Karmøy kommune - Uttalelse til søknad om utriggere fra eksisterende brygge gnr108 bnr24 Storevikvegen 37

Figur 2) eksisterende bølgebryter vises midt i bildet, ålegrasssamfunn markert i grønn farge nært land sør for tiltaket og låssettingsplass markert i rødt.

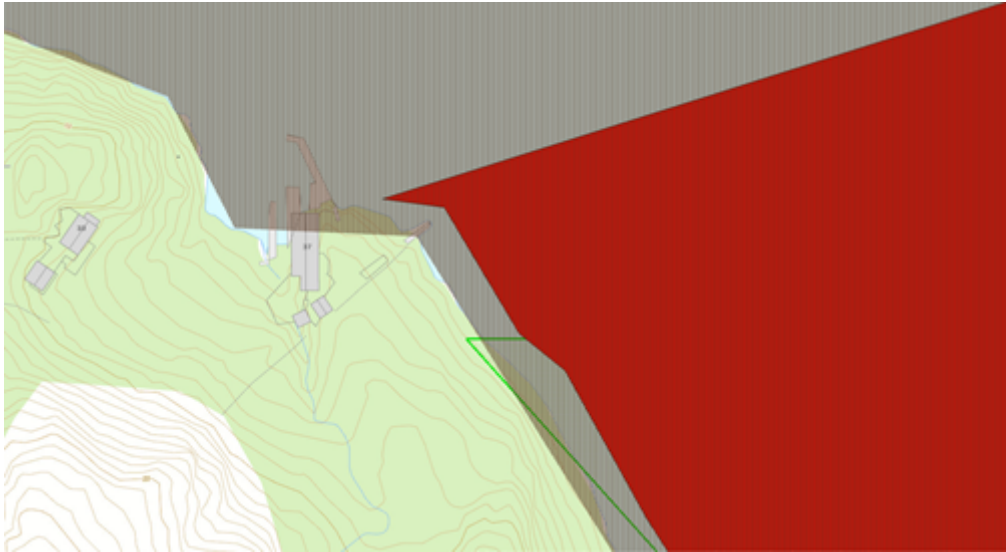
I vårt kartverktøy [Yggdrasil \(fiskeridir.no\)](https://fiskeridir.no) er det i området søknaden gjelder registrert et regionalt viktig gytefelt for kysttorsk (feltet dekker hele Førresfjorden). Like sør for tiltaket, er det registrert et lite, men svært viktig ålegrasssamfunn. Det er også registrert låssettingsplass for sild, makrell, sei og brisling like sør for tiltaket. Figur 2 illustrerer situasjonen i området.

Det er allerede en godkjent bølgebryter på stedet og omsøkte utriggere skal forankres i bølgebryteren, og det skal ikke gjøres inngrep i sjøbunnen. Vi mener tiltaket er marginalt også med tanke på arealbeslag og kan ikke se at tiltaket vil ha vesentlige negative konsekvenser for fiskeri- eller havbruksinteressene, herunder det marine miljøet.
